# 大間原子力発電所

敷地ごとに震源を特定して策定する地震動のうち  
内陸地殻内地震の地震動評価に関する  
審査資料の修正について

2024年3月15日  
電源開発株式会社

# 地震動解析の入力ミスにかかわる評価結果の誤りの修正について

## 断層モデルを用いた手法による地震動評価結果 【② 断層位置の不確かさケース 速度時刻歴波形】

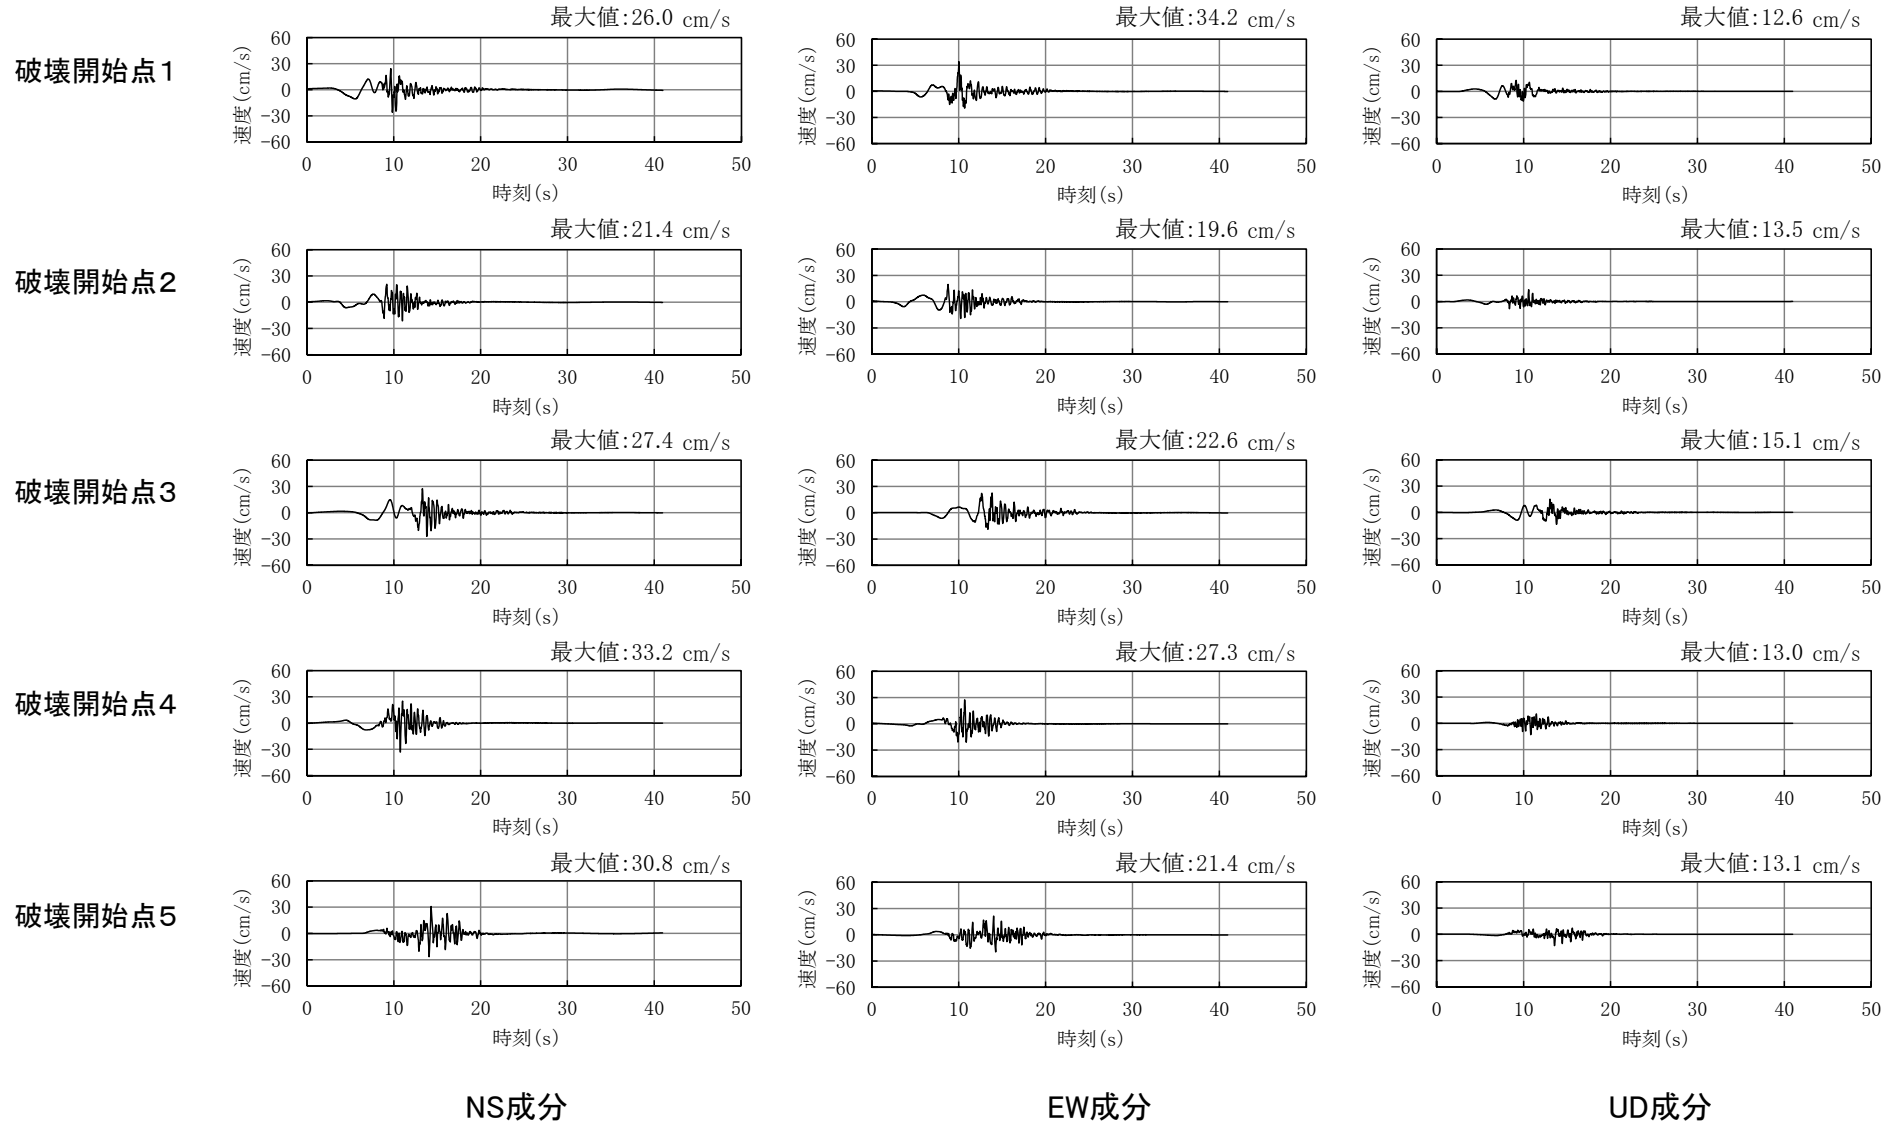
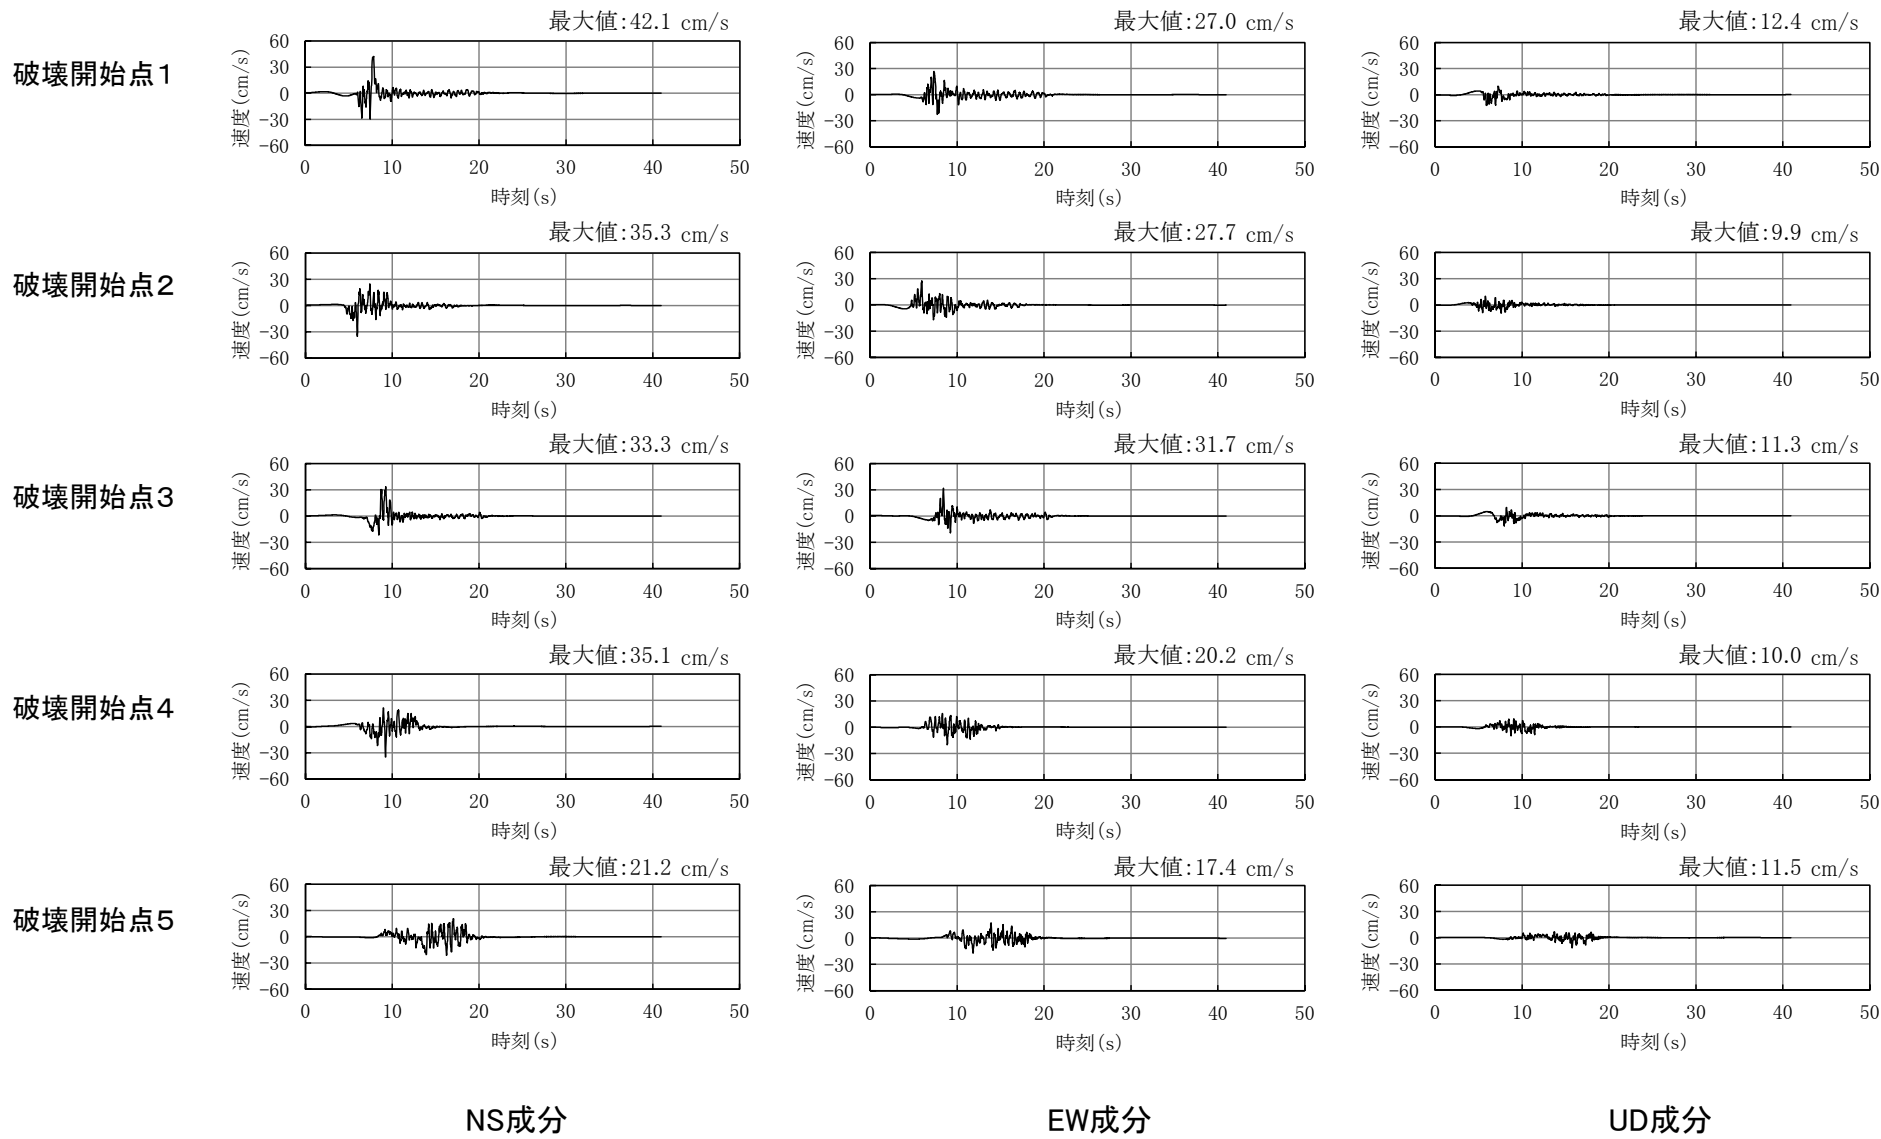
地震動解析の入力ミスにかかわる  
評価結果の誤りを修正した。

## 断層モデルを用いた手法による地震動評価結果 【③ 断層傾斜角の不確かさケース 応答スペクトル】

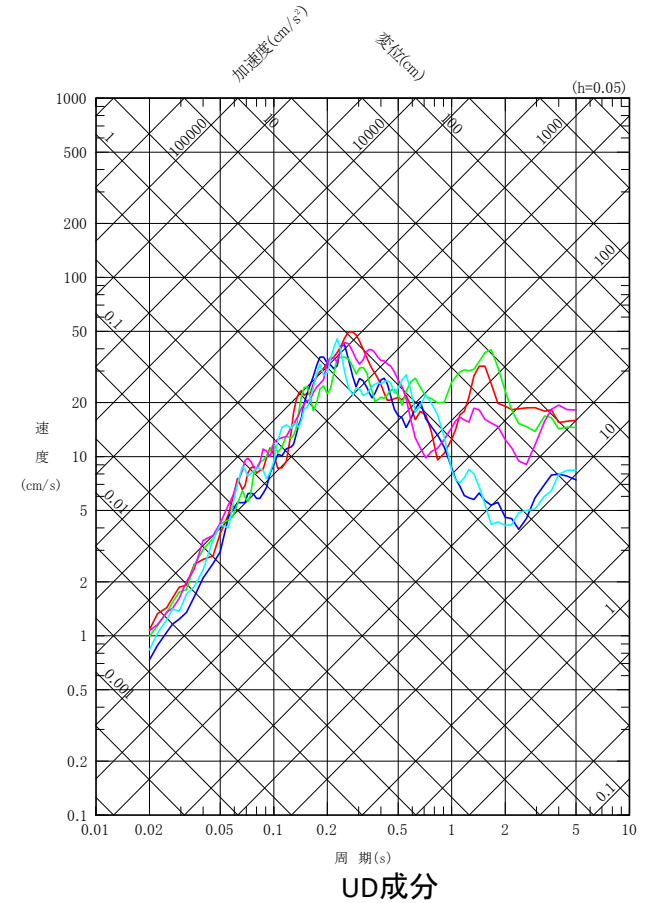
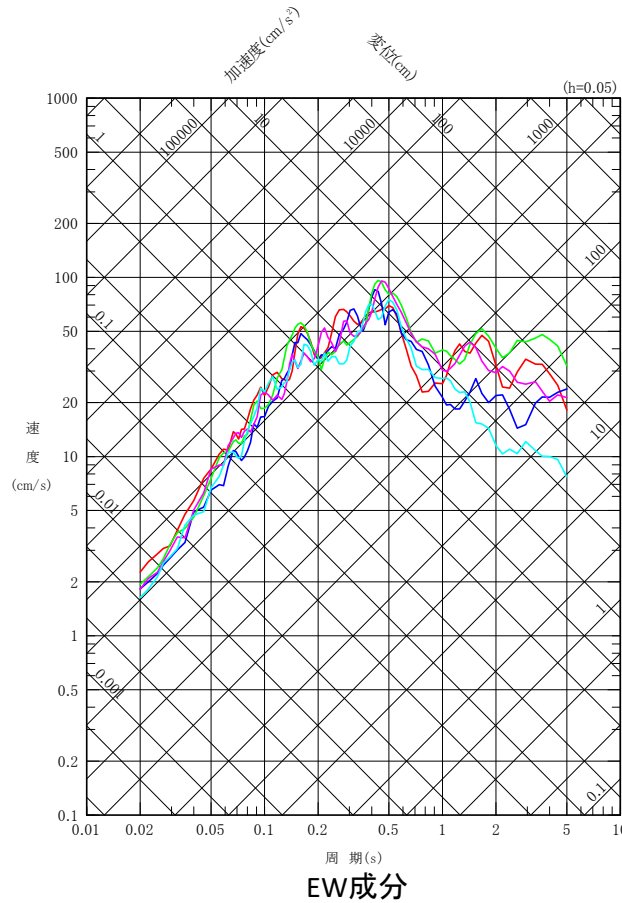
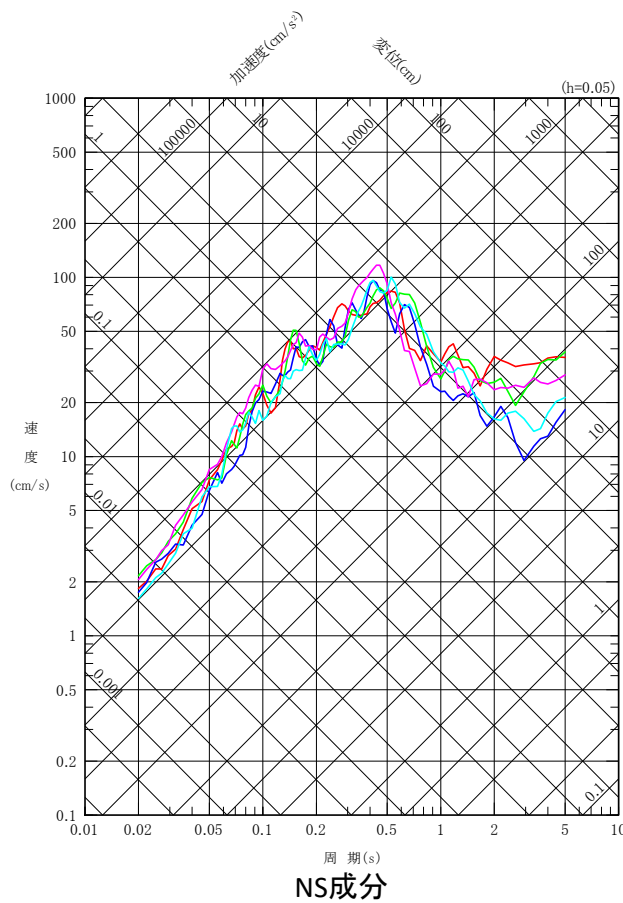
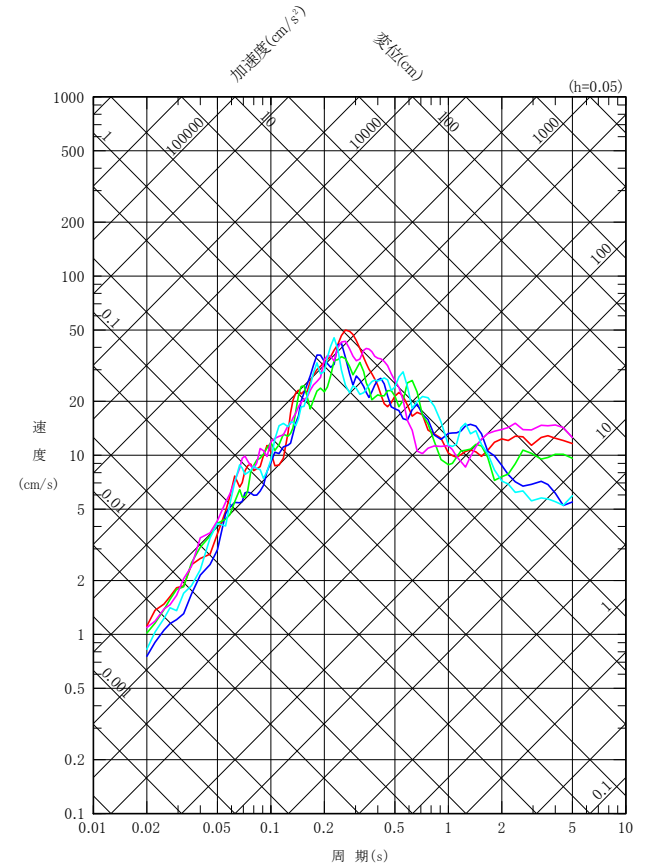
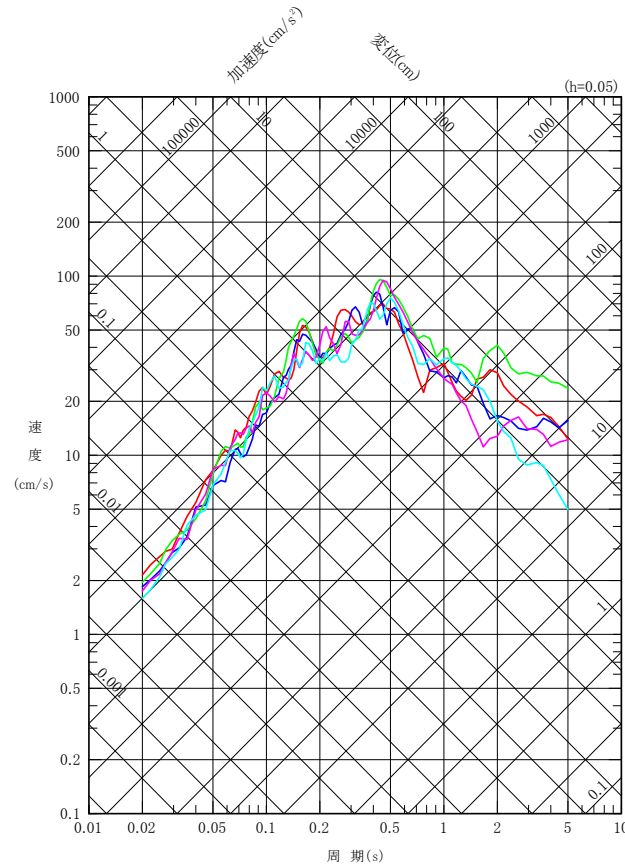
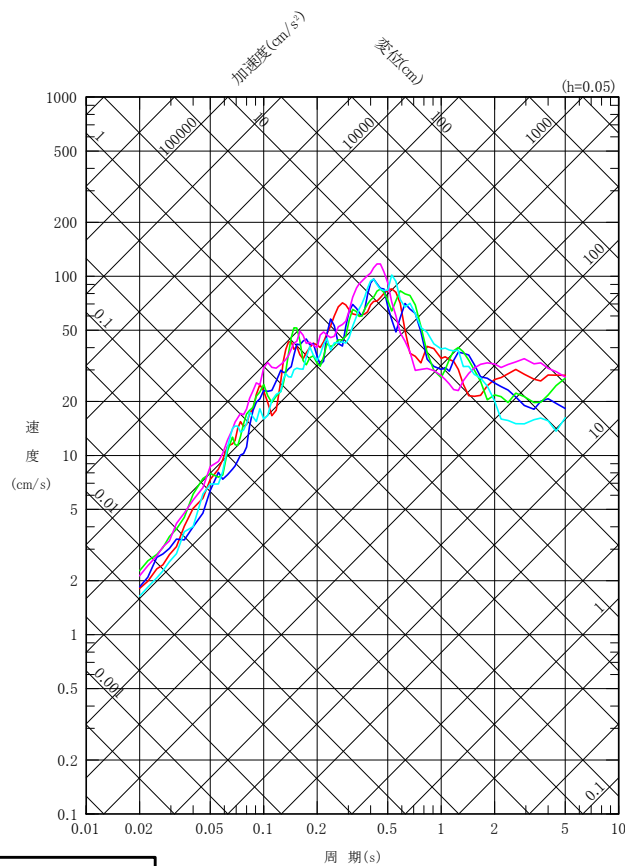
地震動解析の入力ミスにかかわる  
評価結果の誤りを修正した。
